TENDER AMENDMENT

Title: Réfection et mise en valeur du Centre d'accueil et de découverte au Parc national Forillon		
Solicitation No.: / N° de l'invitation : 5P201-18-0090/A	Amendment No.: / N° de modification de l'invitation : 011	Date: August 13, 2018 Date : 13 août 2018
GETS Reference No.: / N° de référence de SEAG : PW-18-00832432		
Solicitation Closes: / L'invitation prend fin :		
At: 02:00 PM	On: August 16, 2018	Time Zone: Eastern Daylight Time (EDT)
À : 14h00	Le : 16 août 2018	Fuseau horaire : Heure avancée de l'est (HAE)
Address Inquiries to: / Adresser toute demande de renseignements à : Nicole Levesque-Welch		
Telephone No.: / N° de téléphone : 819-420-9868	Fax No.: / N° de télécopieur :	Email Address: / Courriel : nicole.levesque-welch@pc.gc.ca
TO BE COMPLETED BY THE BIDDER (type or print) À ÊTRE COMPLÉTER PAR LE SOUMISSIONNAIRE (taper ou écrire en caractères d'imprimerie)		
Vendor/Firm Name – Nom du fournisseur/de l'entrepreneur

MODIFICATION 011

Cette modification vise à répondre à des questions de soumissionnaires potentiels pour l'appel d'offres 5P201-18-0090/A.

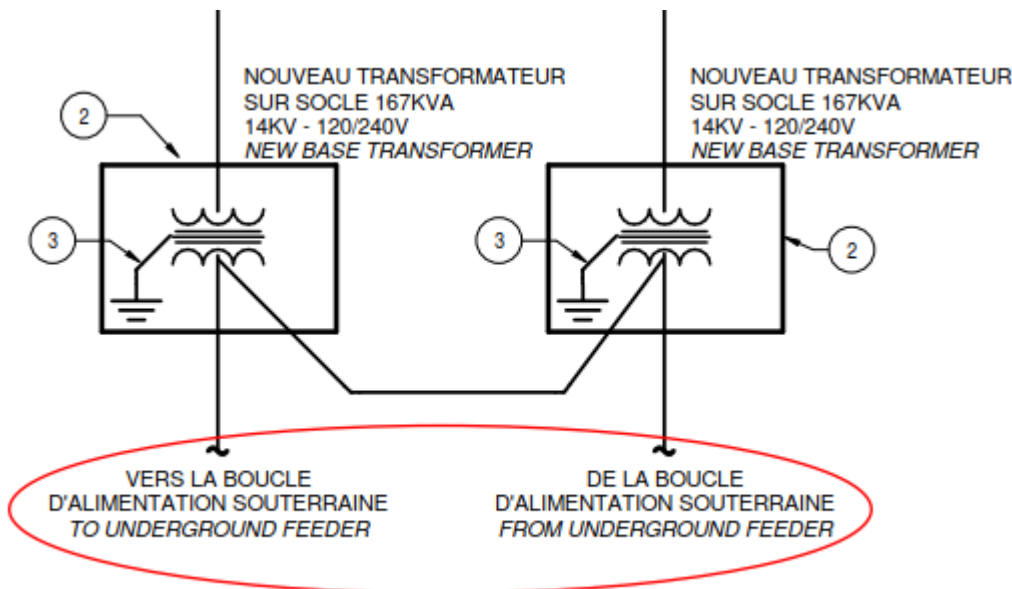
Q51. Plus de détails sont requis concernant les raccordements des deux transformateurs sur socle à la boucle d'alimentation souterraine, voir croquis. Nous indiquer clairement sur une vue en plan le tracé, le type et le calibre des câbles, le type de tranchée ainsi que la méthode de raccordement au réseau. Les infos fournis aux documents sont insuffisant. Aussi, nous préciser si le réseau moyenne tension souterrain est un réseau privée ou Hydro-Québec.

R51. Nous n'avons pas plus de détail que ceux montrés aux plans. Les calibres sont montrés au plan EL103. Le réseau est un réseau privé.

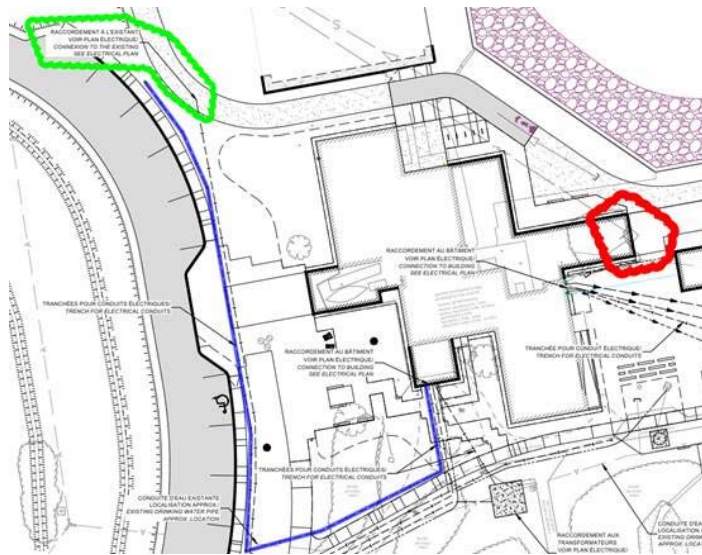
Q54. Pouvez vous nous préciser l'utilité de la tranchée électrique en bleu représenté sur le plan de Génie-civil C17. Voir croquis:

R54. La tranchée n'est plus requise et doit être retirée des plans et devis.

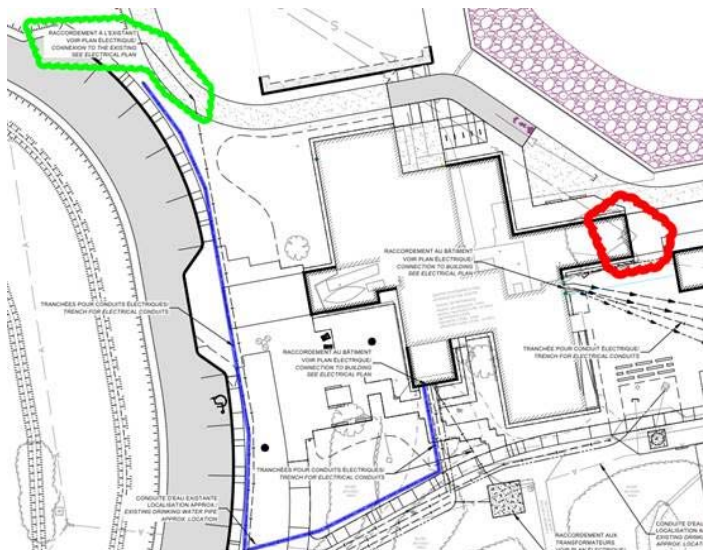
Q55. Le transformateur sur socle existant que l'on peut voir sur le plan de génie civil C17 et entouré en rouge au croquis suivant doit vraisemblablement être enlever dès le début des travaux pour permettre la construction des fondations. Aucune indication aux plans électrique n'en fait mention. Est-ce la responsabilité de l'entrepreneur général, de l'électricien ou de l'APC de l'enlever et de s'en départir ? Vous comprendrez également qu'une fois ce transformateur enlever le bâtiment sera sans courant.

R55. Le transformateur sur socle doit être démolit. Ceci sera corrigé en addenda

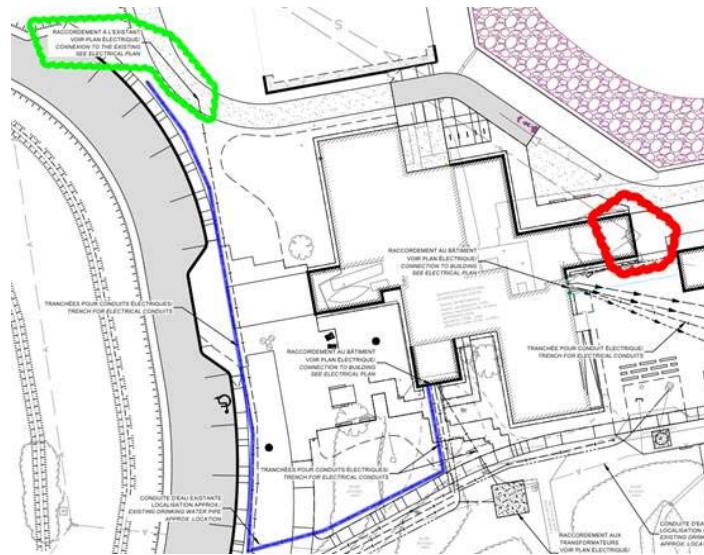
Q56. En lien avec une question déjà posé précédemment concernant le raccordement des deux nouveaux transformateurs à la boucle moyenne tension existante dans le courriel ci-bas. Vous indiqué un point de raccordement au plan de génie civil C17 entouré en vert sur le croquis joint. Nous avons besoin de plus de détails sur la méthode de raccordement au réseau souterrain. Aucune ligne électrique souterraine passant à cet endroit n'est illustré au plan.

R56. La ligne existante devra être relevée au chantier et acheminée jusqu'au nouveaux transformateurs.
